PREGUNTAS FRECUENTES:

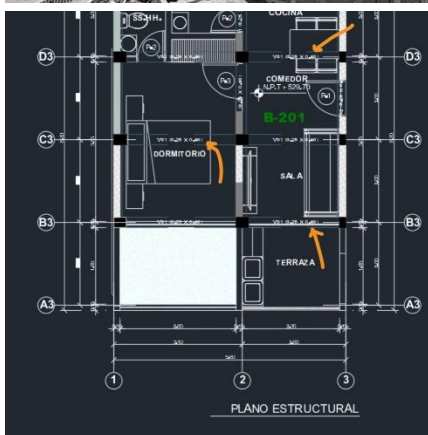
- TENGO OTRA CONSULTA CON RESPECTO A LAS VIGAS

Según plano, se muestran mampara y ventana de

fachada sin alineación horizontal.

y me lo confirma la edificación

pero en el Plano Estructural, me indica colocar una viga de 40cm de peralte, lo que estaría afectando la altura original de la Mampara.

Rpta: En este caso se adecua a lo que está planteado en obra, viga chata en sala.
